Beschlussvorlage für Gemeinde Sommersdorf

Antrag auf Befreiung von den Festsetzungen des Bebauungsplanes Nr. 1 "Kleinsiedlungs- und Dorfgebiet Meesiger Damm" - Befreiung von der Baugrenze für die Errichtung eines Einfamilienwohnhauses mit Doppelgarage auf dem Flurstück 42, Flur 9, Gemarkung Sommersdorf

<i>Federführend:</i> Bau- und Ordnungsamt	<i>Datum</i> 04.07.2025
<i>Bearbeitung:</i> Dagmar Neubert	<i>Vorlage-Nr.</i> VO/GV 73/25/025

Gemarkung: Sommersdorf (13 3774)
Flur: 9
Flurstück: 42

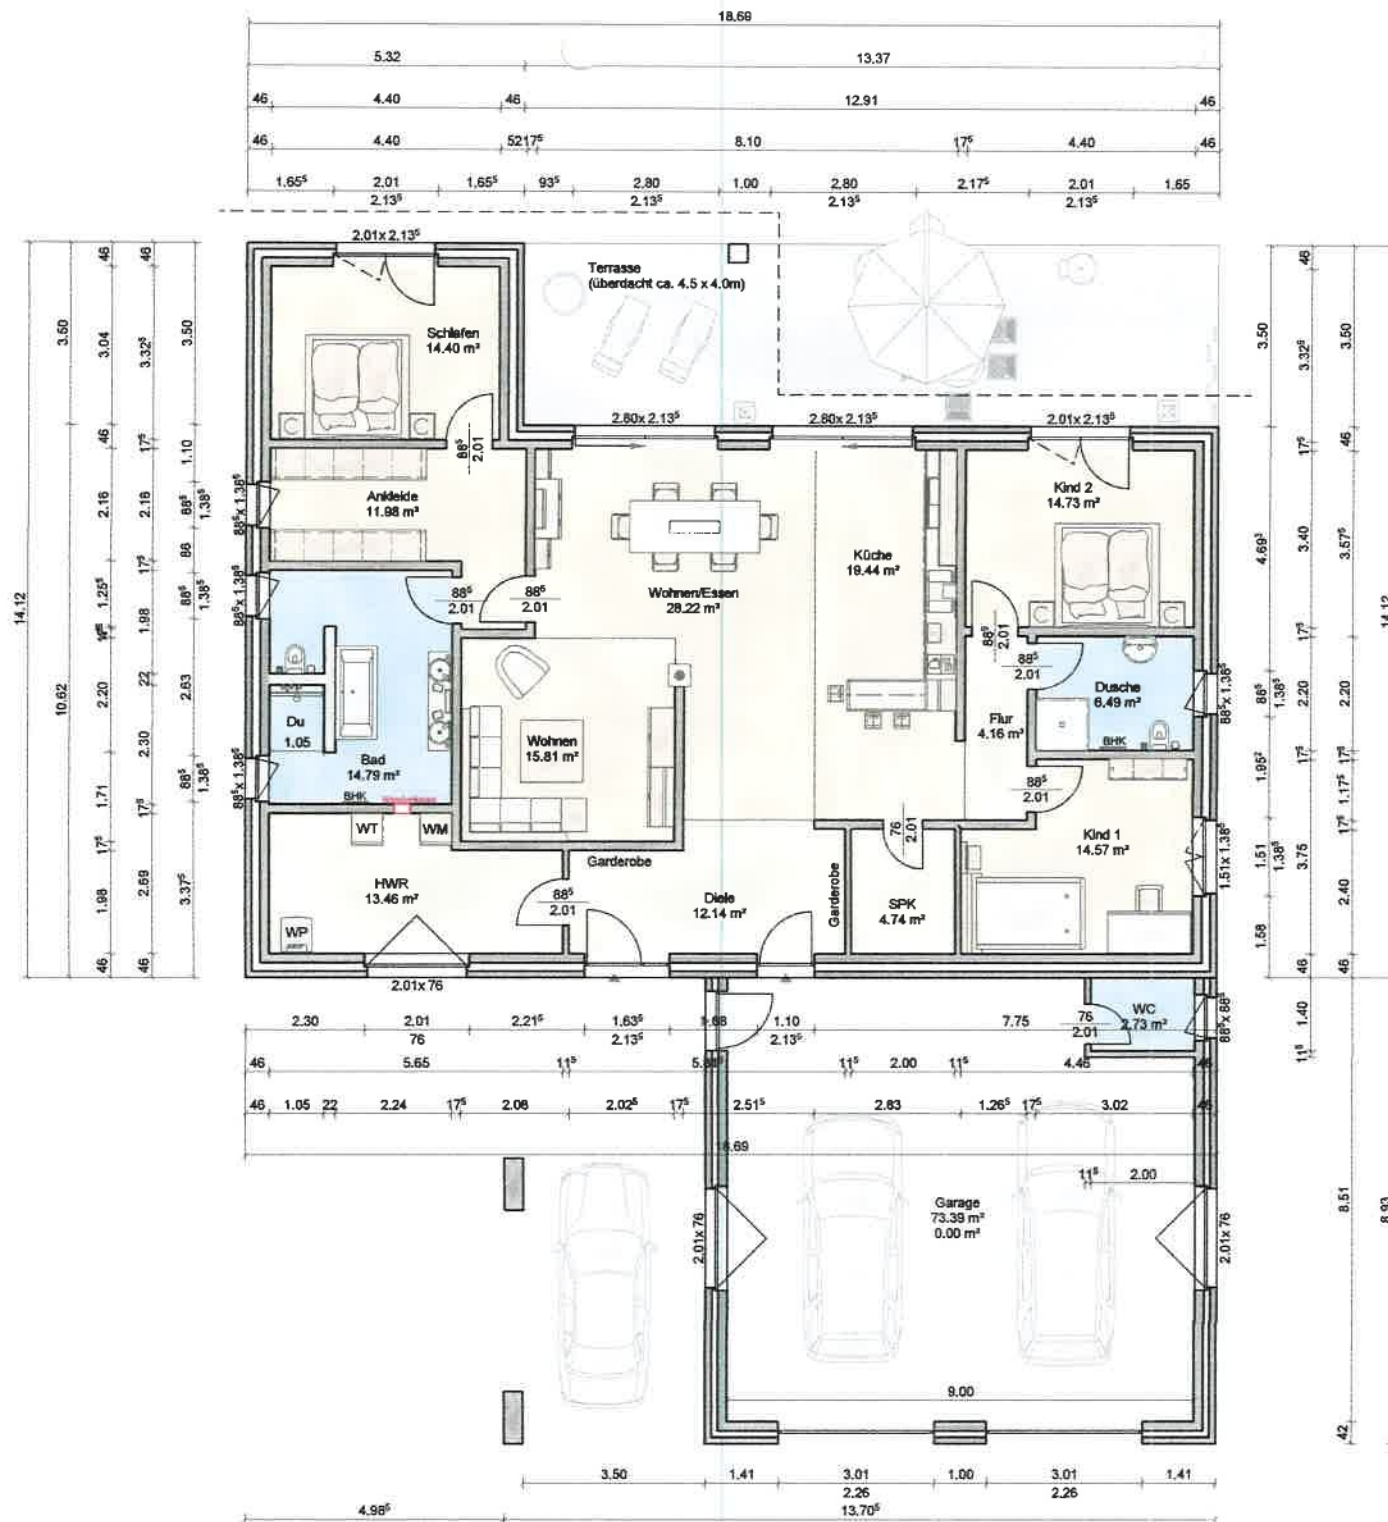
Das geplante Vorhaben überschreitet die festgesetzte Baugrenze um 9m. Der Bauherr beantragt daher eine Befreiung und begründet diese (Antragsunterlagen sind auszugsweise beigefügt, aus Datenschutzgründen anonymisiert). Über den Antrag wird durch die Bauaufsichtsbehörde des Landkreises gem. §36 Baugesetzbuch (BauGB) im Einvernehmen mit der Gemeinde entschieden.

Das Bauvorhaben ist unabhängig von der Positionierung mit einer Tiefe von 23,05 m schon länger als der Bauteppich (20m), da der Bauherr die Garage vor das Wohnhaus anbauen möchte. Die Überschreitung der Baugrenze insgesamt macht fast die Hälfte des Bauteppichs aus (Überschreitung um 9m). Der überwiegende Teil des Wohnhauses würde dann außerhalb der Baugrenze liegen.

Der Begründung des Bebauungsplanes lässt sich entnehmen, dass durch die Festsetzung der Baugrenzen eine Mindestfläche des Grundstückes für das Anlegen und Gestalten eines Haus- bzw. Vorgartens zur Verfügung stehen soll. Zur städtebaulichen Ordnung des Gebietes sind das Haus und die Garage innerhalb der Baugrenzen zu situieren. Das Errichten von untergeordneten Nebenanlagen (z.B. Werkstatt, kleiner Stall, Treibhaus) soll auch außerhalb der überbaubaren Grundstücksfläche zulässig sei. Dadurch soll dem Gebietscharakter gerecht werden und die städtebauliche Ordnung des Plangebietes gewährleistet werden. Für untergeordnete Gebäudeteile soll das Überbauen der Baugrenze bis zu 1,5m statthaft sein. Ein Überschreiten der Baugrenze um fast 50% ist aus städtebaulicher Sicht nicht vertretbar.

Auf dem Nachbargrundstück beträgt der Höhenunterschied auch bereits 1,30m – dieser Bauherr hat den Carport seitlich neben dem Wohnhaus geplant und hält die Baugrenze ein. Bei der Aufstellung des Bebauungsplanes sind zudem Mindestbreiten für die Grundstücke vorgegeben worden. Das Grundstück des Antragstellers ist ca. 31m breit. Eine Positionierung einer Doppelgarage neben einem Wohnhaus ist daher auch unter Berücksichtigung der seitlichen Grenzabstände von je 3m durchaus realisierbar (ca. 25m Baubreite). Eine besondere Härte kann nicht bereits dann angenommen werden, wenn die Idealvorstellungen des Bauherrn nicht erfüllt werden können, sondern wenn das Grundstück unter Einhaltung der Festsetzungen des Bebauungsplanes nicht mehr sinnvoll genutzt werden kann und dies bei Aufstellung des Bebauungsplanes von der Gemeinde nicht beabsichtigt und vorherzusehen war. Dem ist vorliegend nicht so. Eine andere Positionierung von Wohnhaus und Garage erfordert keine Überschreitung der Baugrenze um 9m und ließe dennoch eine sinnvolle Bebauung auf diesem Grundstück zu.

Auch kann der hinteren Baugrenze neben städtebaulichen Gesichtspunkten auch eine nachbarschützende Wirkung zukommen (Wahrung des Wohnfriedens, Belichtung, Belüftung). Dem Bebauungsplan lässt sich jedoch nicht explizit entnehmen, ob die - mit Ausnahme auf den Bestandsgehöften - sehr einheitlich festgesetzten Baugrenzen im hinteren Bereich eine solche nachbarschützende Regelung darstellen soll. Ein nicht nur geringfügiges Überschreiten dieser hinteren Baugrenze kann jedoch störend auf den Ruhebereich der seitlich angrenzenden Nachbargrundstücke wirken. Eine Überschreitung um 9m dürfte daher einen negativen Einfluss auf die nachbarlichen Interessen an der rückwärtigen Ruhezone haben, der nicht zu vernachlässigen ist.

Die Voraussetzungen für eine Befreiung liegen demnach nicht vor. Die Gemeinde könnte ihr Einvernehmen zum Befreiungsantrag versagen.
